Rzeszów, dnia 23.12.2009r.

GDDKiA O/Rz-R-2/284/D/38/2009

dotyczy: postępowania o udzielenie zamówienia publicznego prowadzonego w trybie przetargu nieograniczonego pn: „**Budowa wiaduktów w ciągu dróg i linii kolejowych kolidujących z budową obwodnicy miasta Jarosławia**”.

Skrajnia budowli linii zelektryfikowanych
z siecią górą dla nowych budowli ciężkich

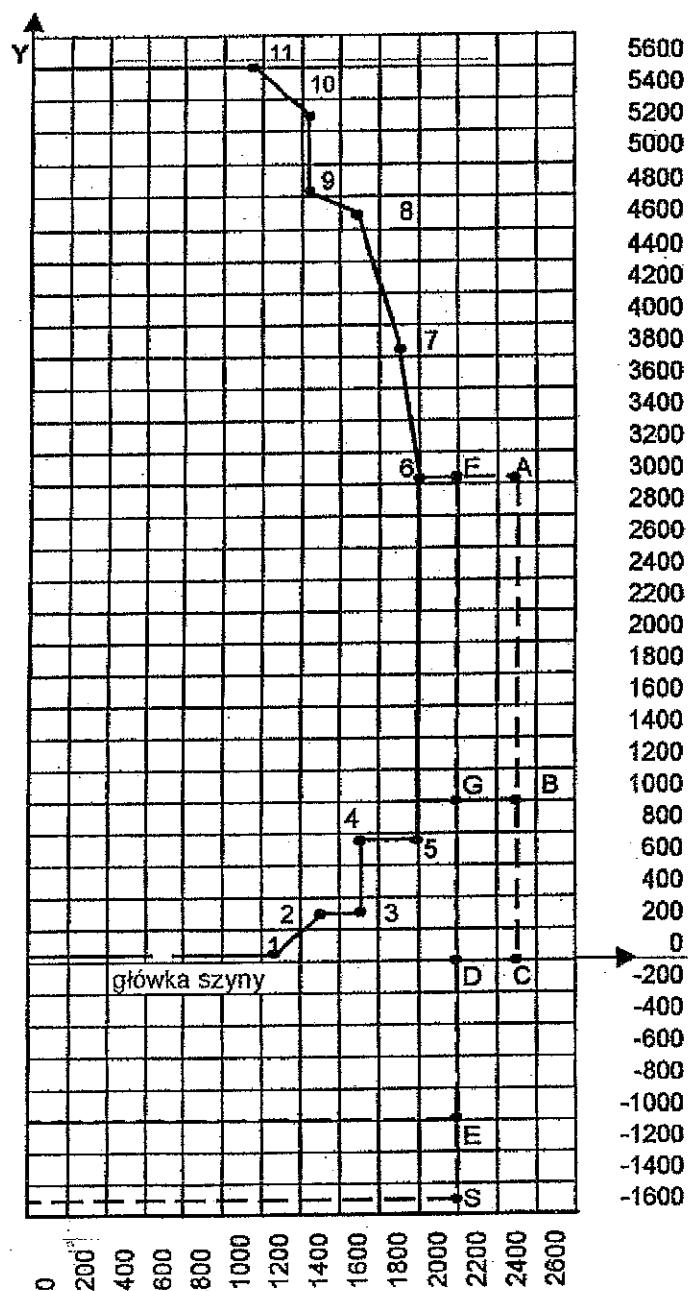
3. Projektowany wiadukt kolejowy należy w szczególności dostosować do:
 - a. skrajni budowli C1 (2-SM) - w załączeniu,
 - b. obciążenia kolejowego klasy $k+2$, $ak=1,21$ wg PN-85/S-10030,
